גן סן סימון

תיאומים עם המנהלים קהילתיים
ומענה בתוכניות משנת 2022.

מוריה
חברה לפיתוח ירושלים בע"מ

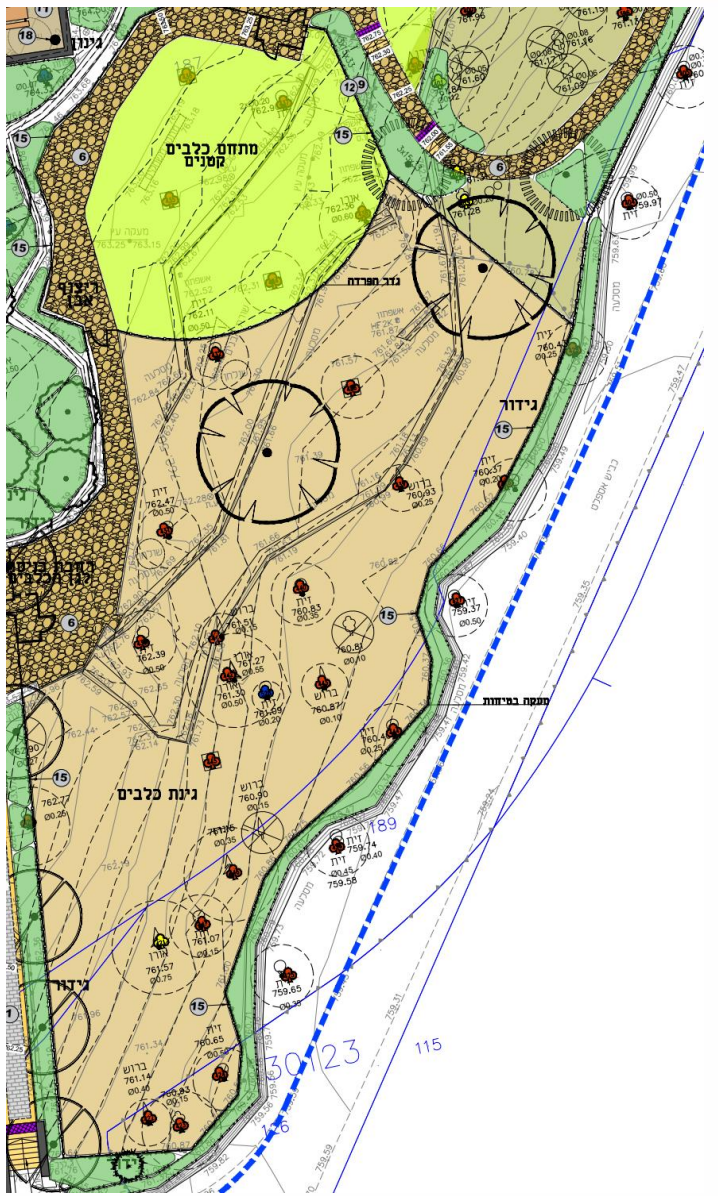
2. התושבים מבקשים לתחום שטח לכלבים קטנים בתוך גינת הכלבים וכן לבחון שתילת דשא בגינה תוך מתן פתרון ניקוז למניעת היווצרות שלוליות, המינהל יבדוק מול אגף שפי"ע האם ניתן להכניס את גינת הכלבים לתכולת העבודה.

בהתאם לבקשת התושבים ומחלקת שפ"ע- הוכנס לגינת כלבים- שטח לכלבים קטנים. מלווה את הפרויקט הידרולוג שהוא מלווה את התכנון באופן מלא ונותן פתרון ניקוז לכל רחבי הפארק.

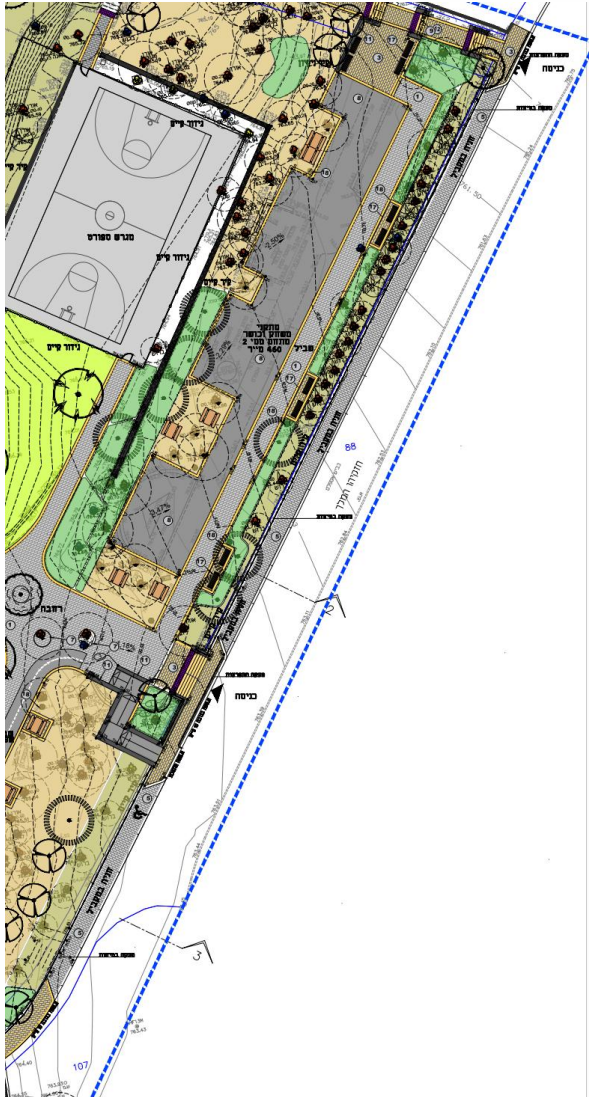
6. המנהל מבקש להוסיף מדרכה לכל אורך רחוב חזקיהו, מנה"פ הסביר כי ביצוע המדרכה יתכן ויפגע בחניית בצד הפארק, הפרויקט יבחן את הנושא מול יועץ תנועה.

כיום נכנס לתכנון מתכנן התנועה, בהתאם לבקשת התושבים, ננסה להכניס מדרכה בהתאם.
